Oggetto: ID 7855. GRAVINA DI PUGLIA (BA): Progetto per la costruzione e l'esercizio di un impianto agrifotovoltaico, delle opere connesse e delle infrastrutture indispensabili, denominato "LO SCHIAVO". Procedura di Valutazione di Impatto Ambientale ai sensi dell'Art. 23 del D. Lgs. 152/2006 (PNIEC). Proponente: Società Ambra Solare 13 Srl.

Controdeduzioni al parere tecnico istruttorio reso dal Ministero della Cultura, Soprintendenza Speciale per il Piano di Ripresa e Resilienza, con nota Prot. MIC|MIC_SS-PNRR|17/10/2023|0024095-P del 18/10/2023.

Figura 1 – layout con indicazione delle aree di impianto ricadenti in “aree idonee” ai sensi del D.Lgs. 199/2021 art. 20

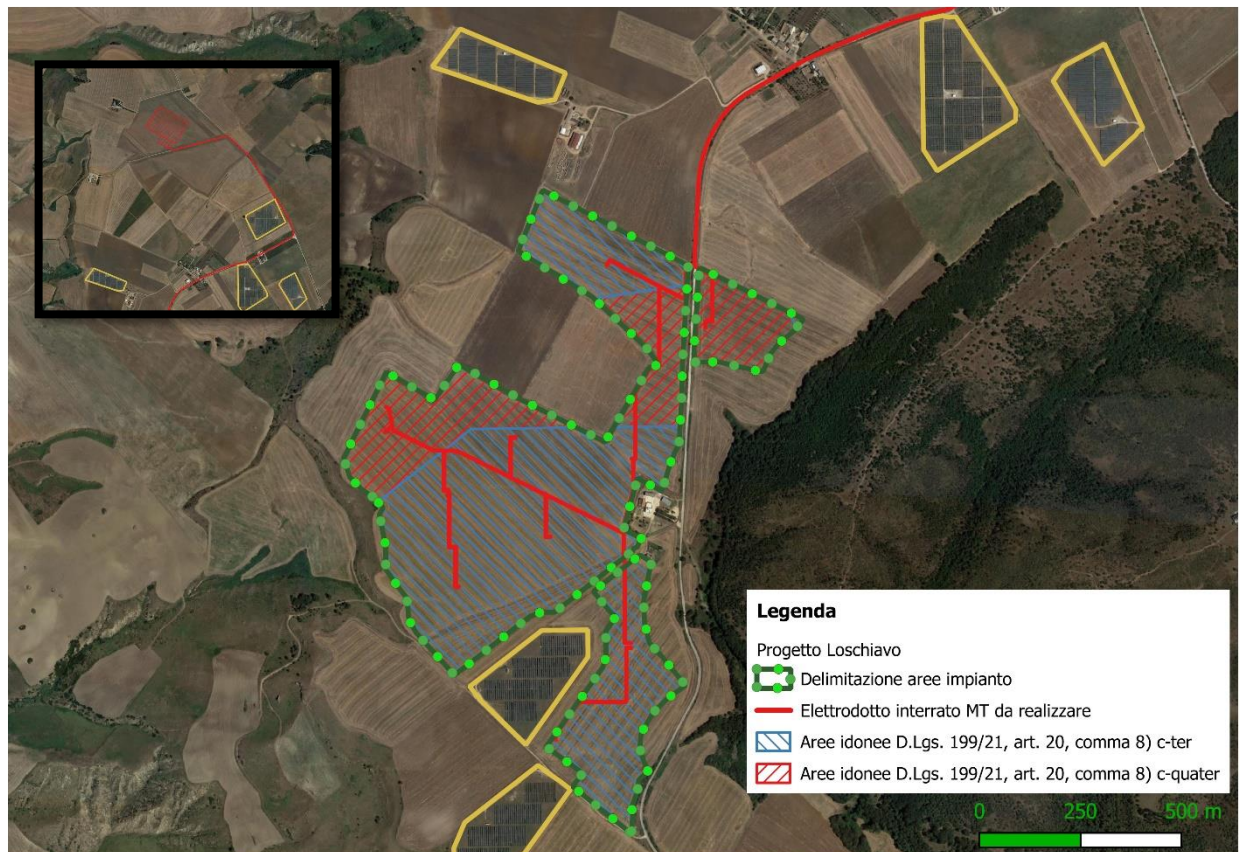
La figura che segue mostra la suddivisione delle aree interessate dall'impianto in progetto (linea tratto-punto verde) e gli impianti fotovoltaici già in esercizio (linea gialla) dove:

- con tratteggio **blu** vengono indicate le aree ricadenti nella definizione di "area idonea" ai sensi del D.Lgs. 199/2021, art. 20, comma 8), lett. c-ter (parte dei campi);
- con tratteggio **rosso** vengono indicate le aree ricadenti nella definizione di "area idonea" ai sensi del D.Lgs. 199/2021, art. 20, comma 8), lett. c-quater (parte dei campi ed area accumulo e set)
